Замена электрогидравлического насоса усилителя рулевого управления JER185

Проконтролировать штекерные соединения перед модификацией

Рис. 1: JER185

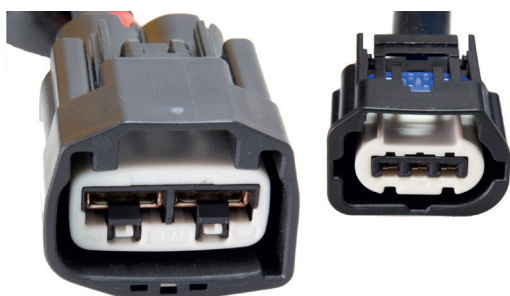
Поскольку разъемы были заменены автопроизводителем, при замене насоса усилителя рулевого управления JER185 (ср. рис. 1) может при определенных условиях потребоваться установка нового жгута проводов.

Рис. 2: Старая конструкция штекеров

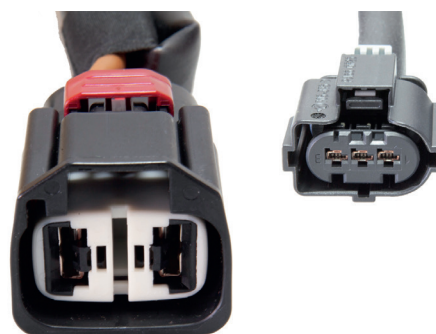
Если штекеры установленного на ТС насоса усилителя рулевого управления имеют старую конструкцию (ср. рис. 2), необходимо заменить старый жгут проводов на новый (ср. рис. 3). Соответствующие номера запасных частей приведены ниже в таблице.
